En base a la nota DEIA-DEEIA-AC-0020-3101-2020, notificada en fecha 11 de marzo de 2021, donde se solicita información aclaratoria del Estudio de Impacto Ambiental Categoría II del proyecto “**MADEROS DEL CAMPO ETAPA 1**”, procedemos a dar respuesta a cada uno de los puntos listados en vuestra nota (se adjunta nota en anexos).

**INFORMACION COMPLEMENTARIA EIA CATEGORIA 2 MADEROS DEL CAMPO ETAPA 1**

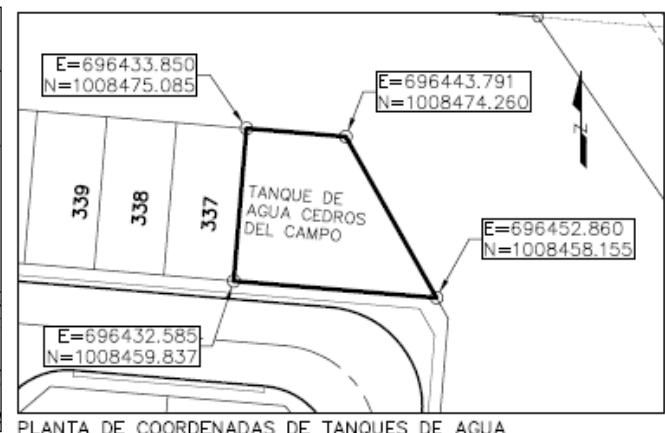
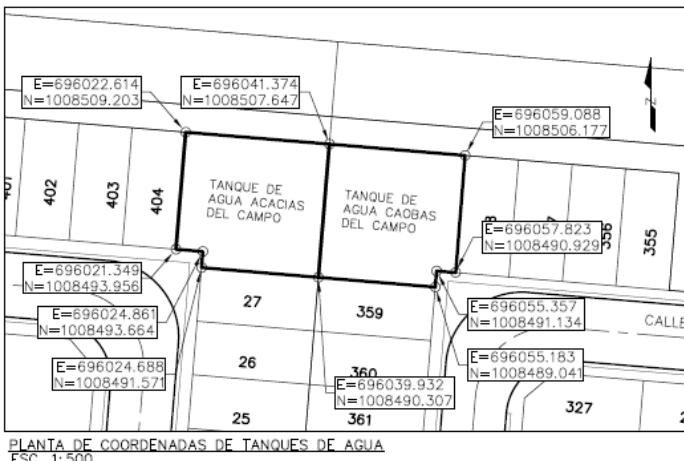
- Presentar coordenadas UTM con DATUM del tanque de almacenamiento.
- Presentar coordenadas UTM con DATUM de la línea que alimentará el tanque de almacenamiento desde los pozos (3) e indicar longitud.
- En caso de ubicarse que el tanque de almacenamiento y/o las líneas (tuberías) se ubican fuera del polígono, deberá presentar:
  - Registro público de la finca donde se ubiquen
  - Autorización para la utilización del terreno para los pozos, y cédula del propietario, ambos documentos debidamente notariados. En caso de que el propietario sea una persona jurídica, aportar registro público de la sociedad (original) y su correspondiente autorización.
  - Línea base (aspectos físicos y biológicos) identificados de impactos y medidas de mitigación correspondientes.

- Se adjunta plano en anexo 4 con las coordenadas UTM del tanque de almacenamiento.
- Se adjunta plano en anexo 5 con las coordenadas UTM de la línea que alimentará el tanque de almacenamiento desde los pozos y su longitud.
- Tanque pozos y líneas se encuentran dentro de la misma finca Nº 30179169, por cual no se requiere documentación adicional.
